rys nr 11 /K/ Zi

obiekt: Rozbudowa i przebudowa Stadionu Lekkoatletycznego

tytuł rysunku: DŹWIGAR ŻELBETOWY DZ-1, SŁUP ŻELBETOWY SZ-1

opracowanie: projekt wykonawczy

ŚCIANA ŻELBETOWA DZ-1 SZT.20
RYSUNEK SZALUNKOWY 1:75

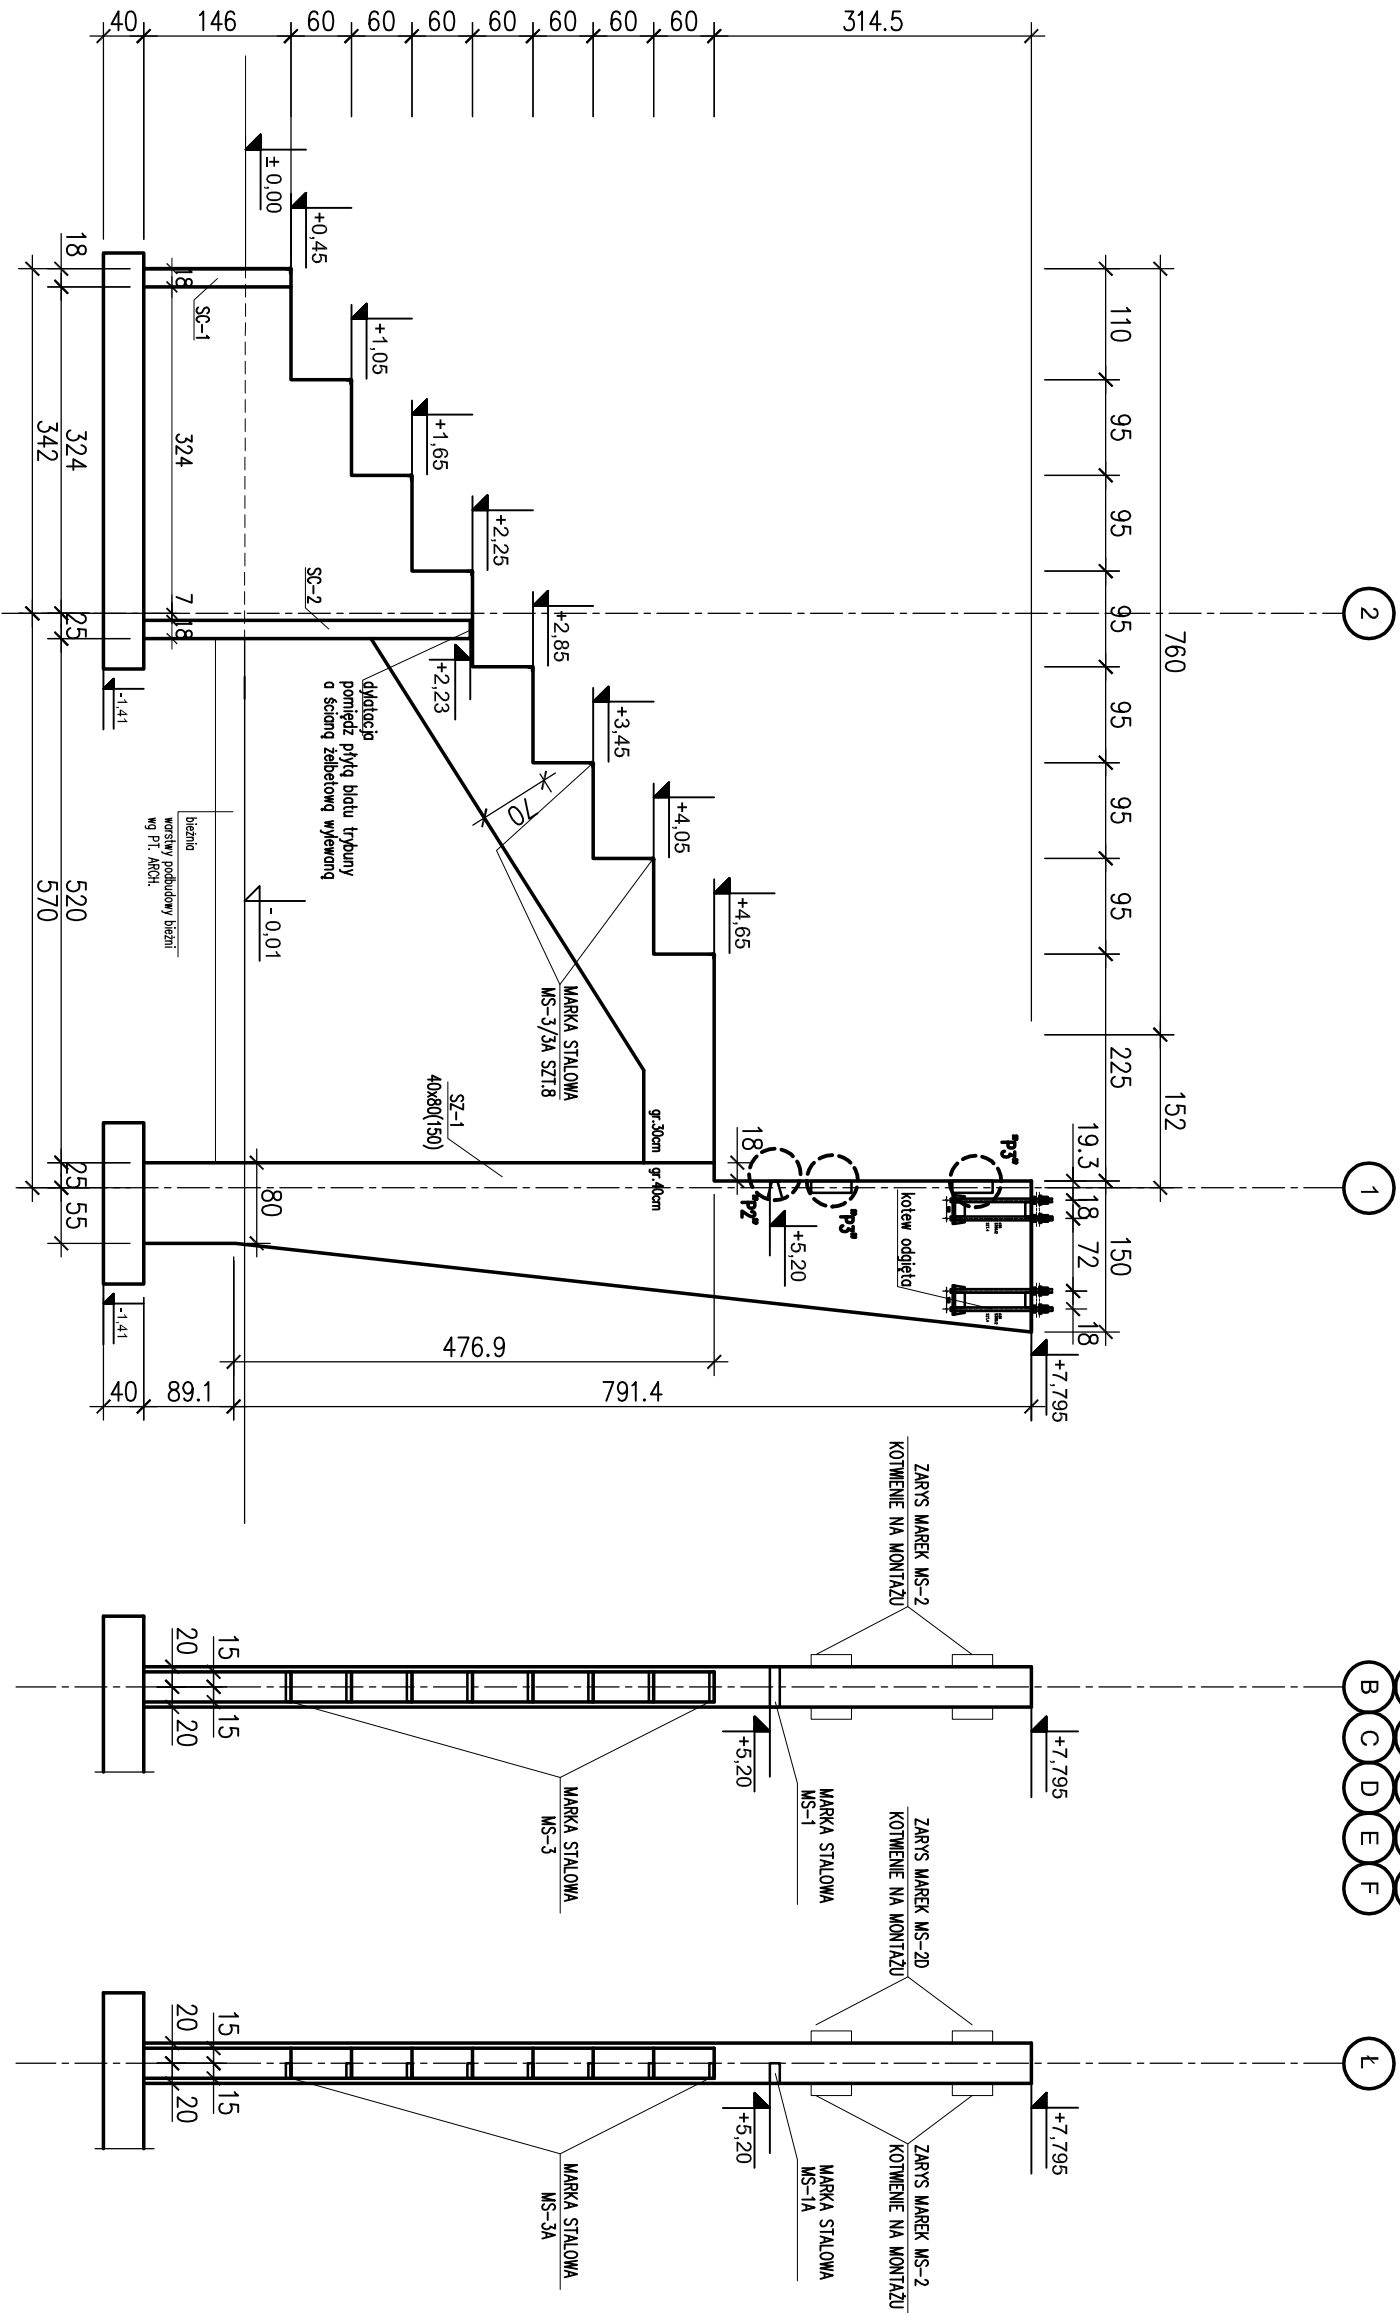
Zmiana 1. 26 luty 2014
anuluje się rysunek z grudnia 2012
uszczegółowiono wymiary słupa
